Construction de l'autoroute 30
de Sainte-Catherine à l'autoroute 15
par le ministère des Transports

**Position intermunicipale pour l'aménagement du prolongement
de l'autoroute 30**

Rapport final

15 février 2000

EXEMPLE TYPIQUE VIADUC
INTÉGRANT RÉSEAU CYCLABLE
ET PÉDESTRE..
(Réseau transversal)

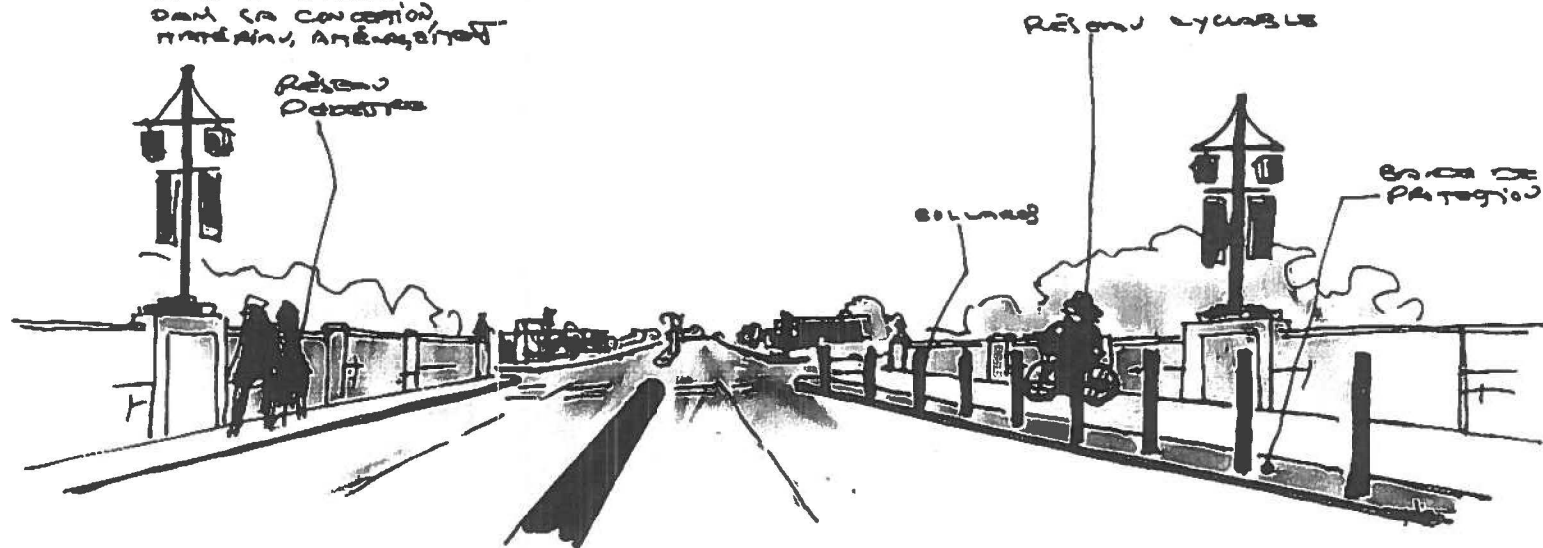
Le viaduc doit assurer une continuité, une liaison entre les deux (2) quartiers plutôt que de diviser l'espace et d'imposer une coupure visuelle. Le passage doit également être sécurisé par des aménagements soignés. Dans ce contexte, nous proposons un traitement particulier du viaduc dans sa conception et lors du choix des matériaux de manière à dégager une image urbaine de qualité. L'angle de raccordement du viaduc à la voie de service doit être revu de façon à faciliter le virage des camions en provenance de l'est direction sud. De plus, il est proposé de prévoir, à même l'aménagement de la chaussée du viaduc, un réseau pédestre et un réseau cyclable bien définis et sécuritaires. Le croquis 2 exprime l'ambiance recherchée.

FEUILLET #1

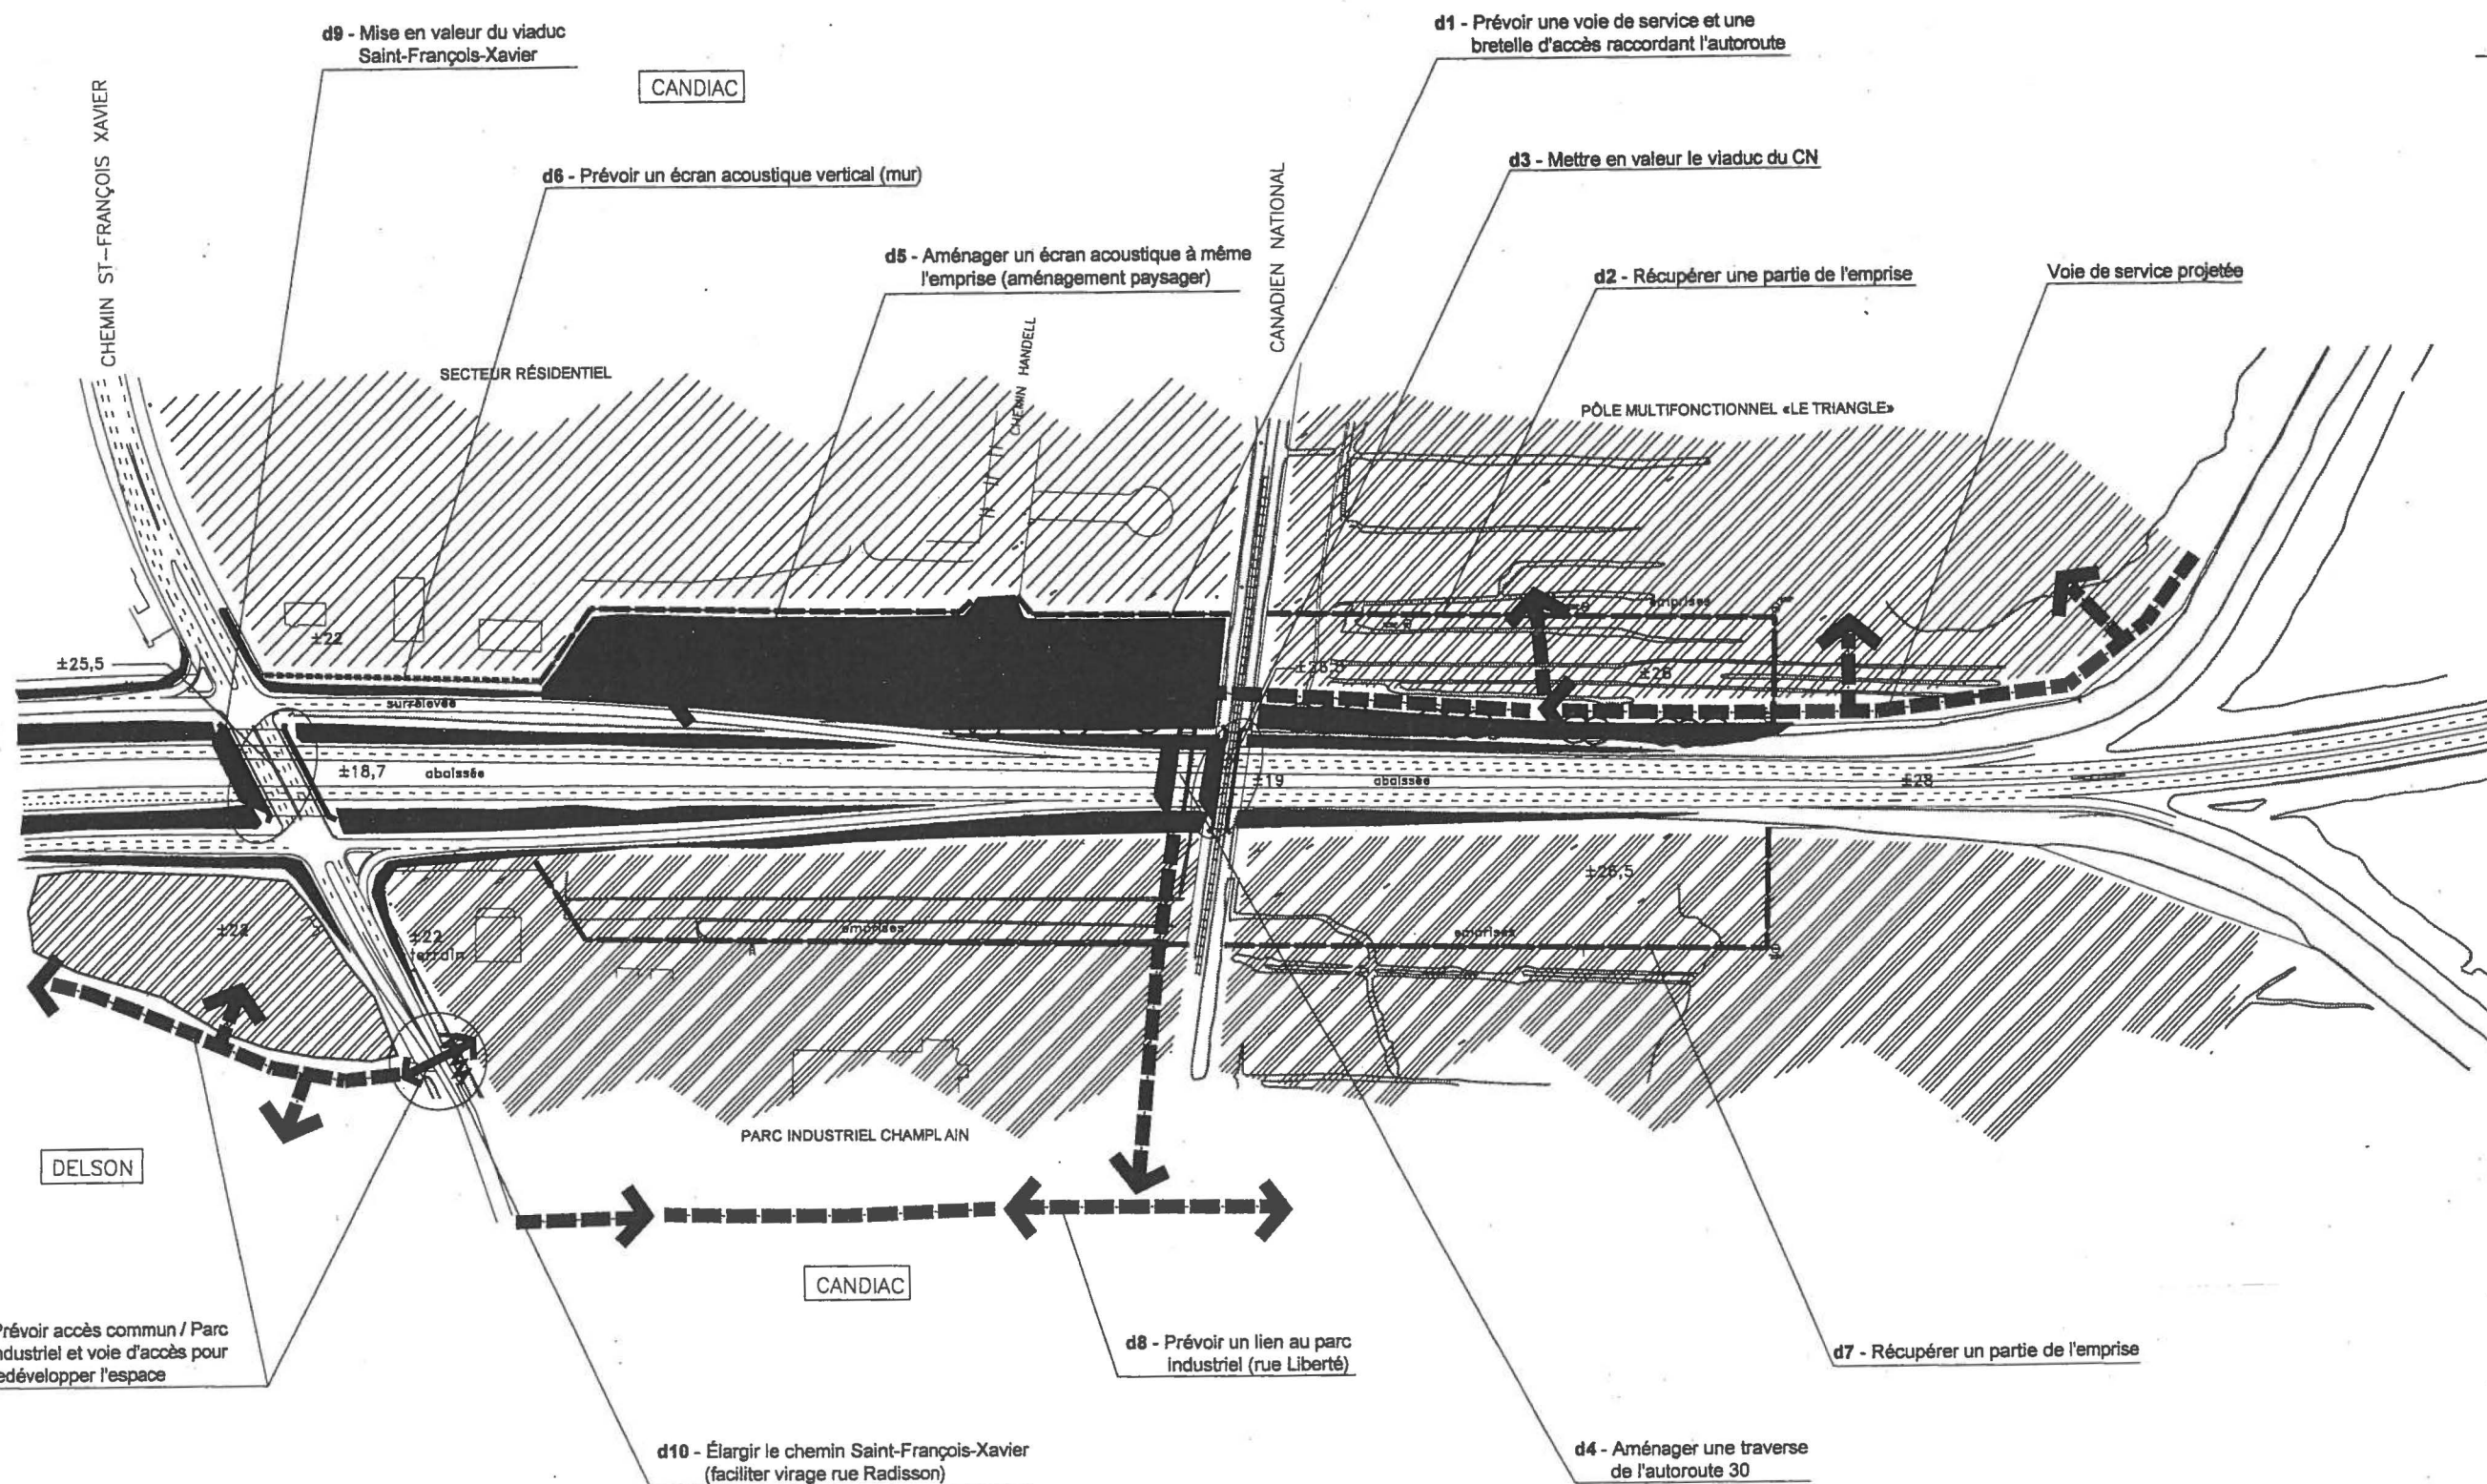
a) Prévoir une voie de service et une bretelle d'accès (d1)

b) Récupérer une partie de l'emprise (d2)

c) Mettre en valeur le viaduc du CN (d3)

d) Aménager une traverse de l'autoroute (d4)

a) **Aménager un écran acoustique (d5)**

b) **Prévoir un écran acoustique vertical (d6)**

a) **Récupérer une partie de l'emprise (d7)**

b) **Prévoir un lien au parc industriel (d8)**

c) Prévoir un accès au parc industriel (d12)

a) Mettre en valeur le viaduc Saint-François-Xavier (d9)

b) Élargir le chemin Saint-François-Xavier (d10)

c) **Prévoir un accès pour les terrains localisés à l'intersection sud-ouest du chemin Saint-François-Xavier (d11)**

FEUILLET #3

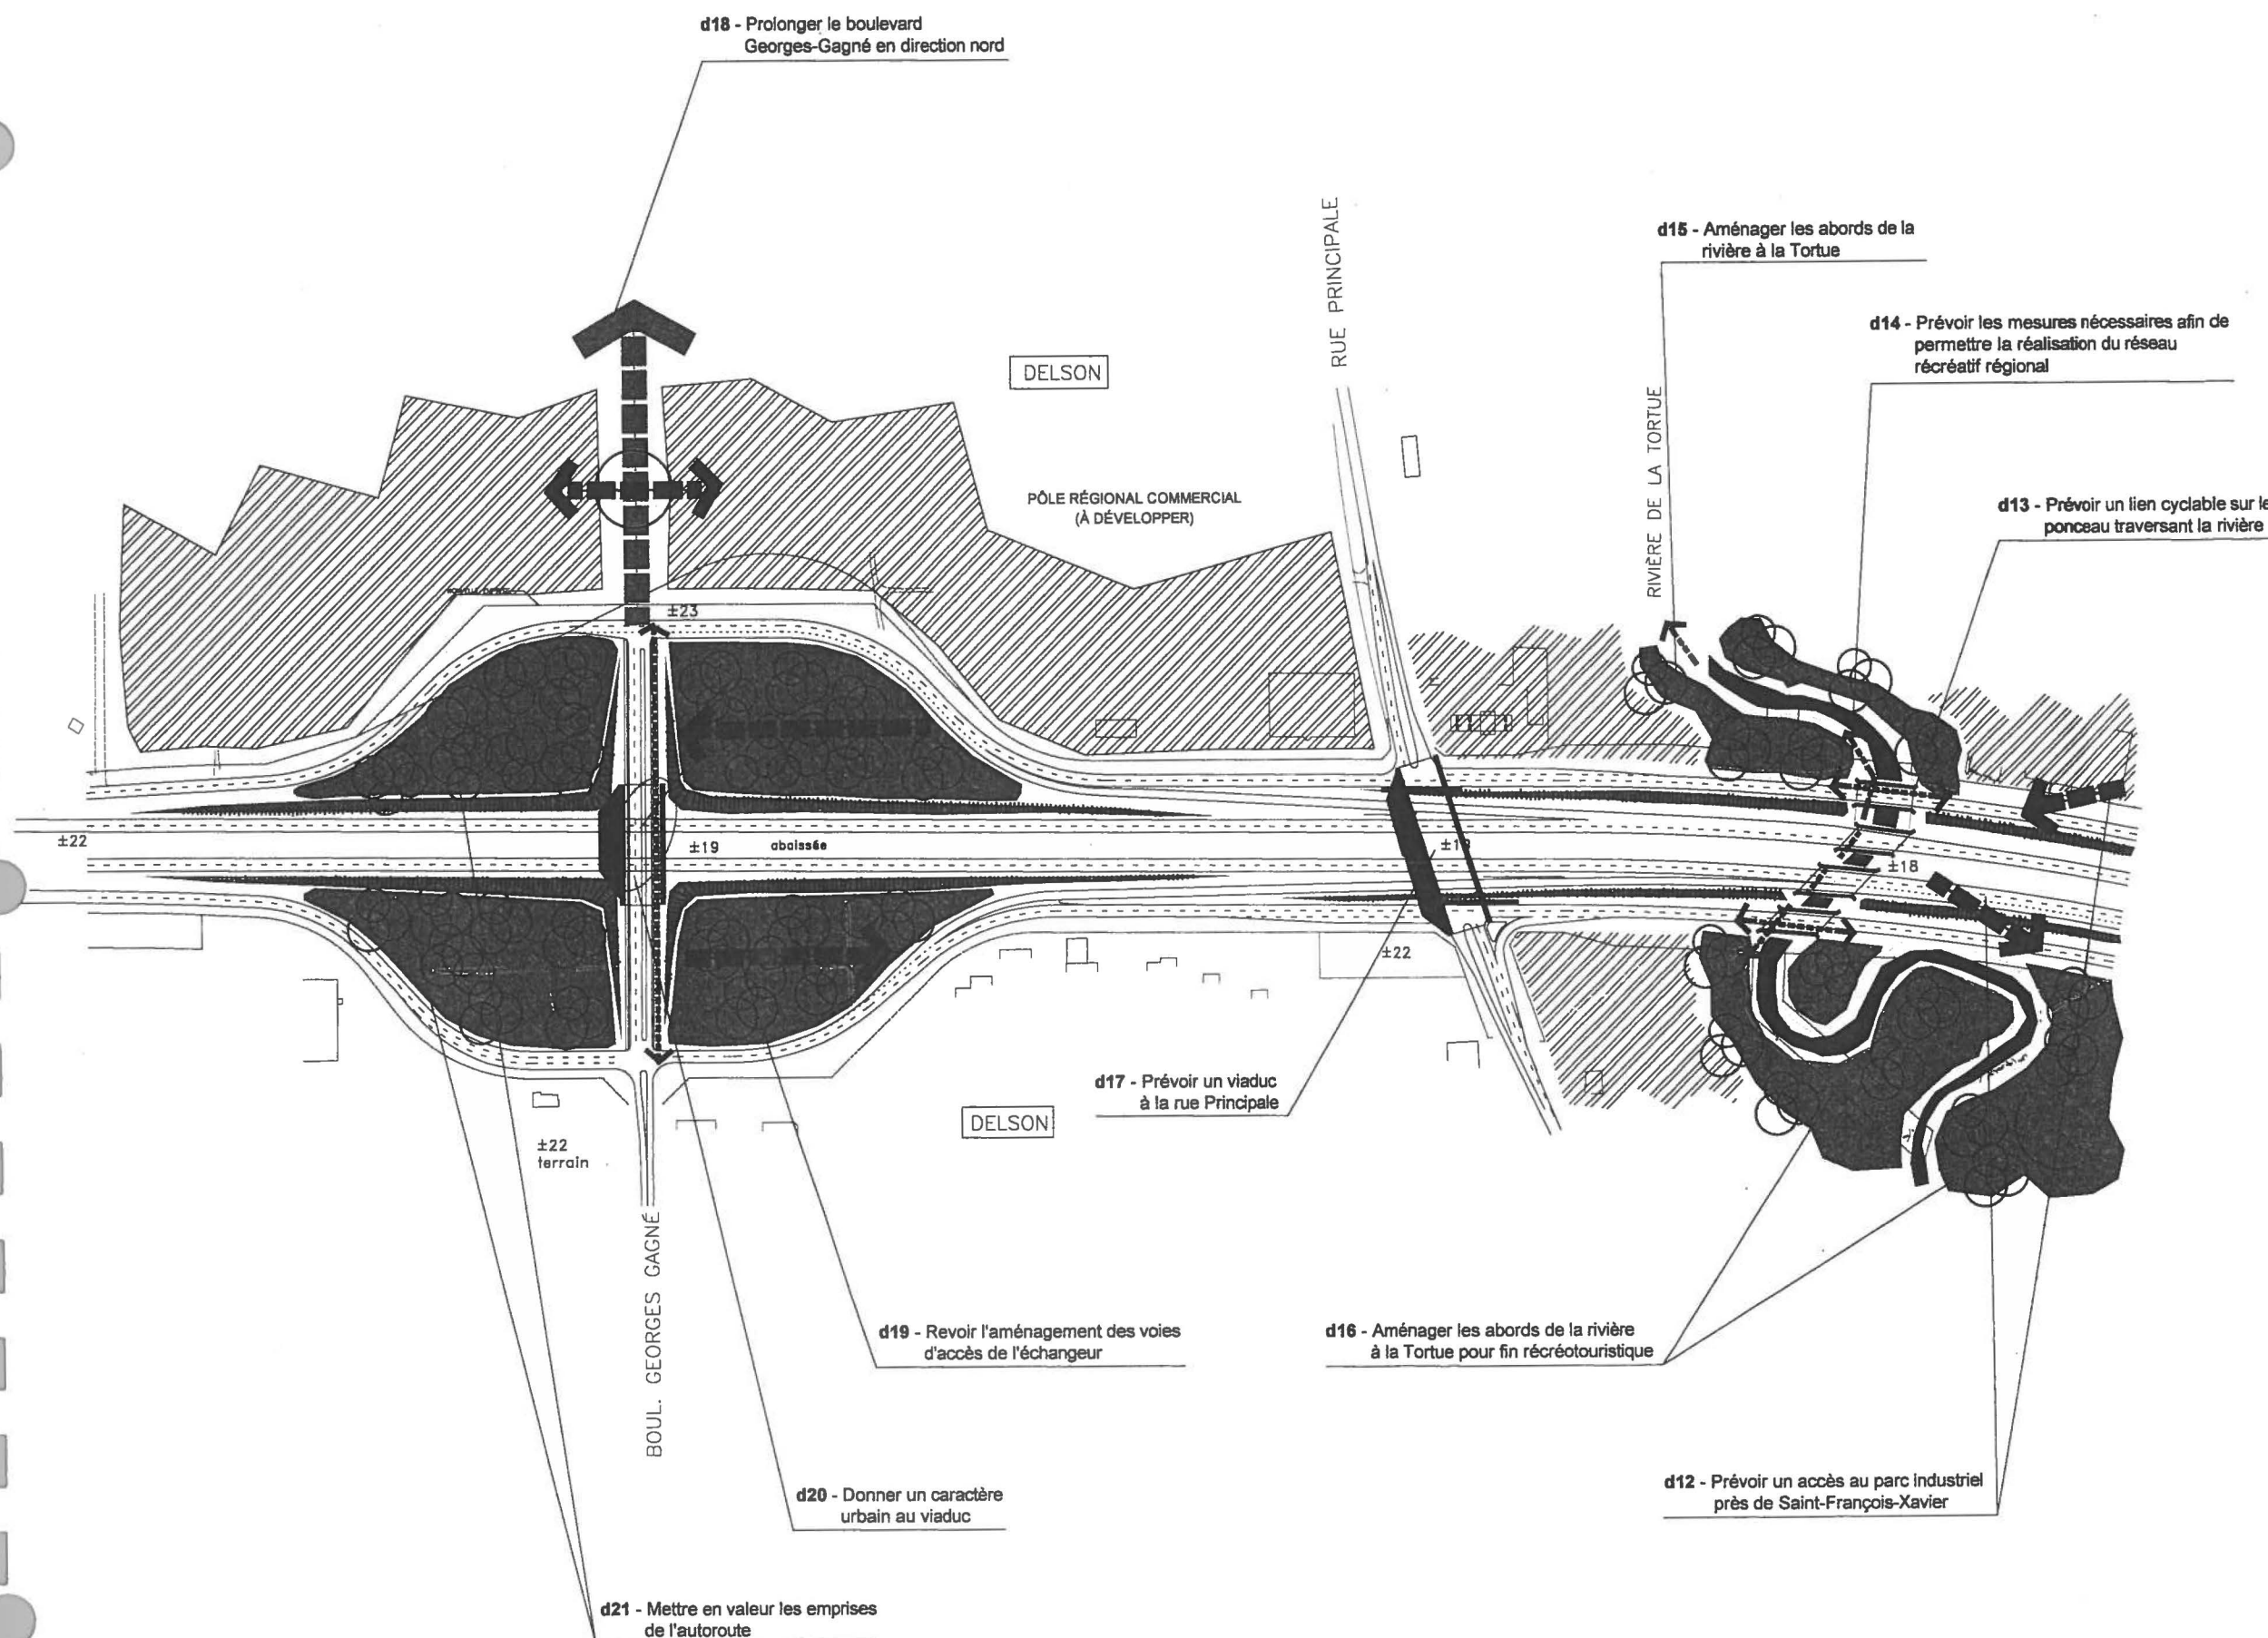
d28 - Prévoir un lien cyclable sur le ponceau traversant la rivière

d25 - Donner un caractère urbain au viaduc (intégration du réseau cyclable et piétonnier)

d24 - Prévoir un lien cyclable sur le ponceau traversant la rivière

d23 - Intégration réseau récréatif

d26 - Mettre en valeur les murs de soutènement et prévoir un écran acoustique

d22 - Prévoir une entrée et une sortie d'autoroute à proximité de la rue Jogues

d27 - Aménager les abords de la rivière
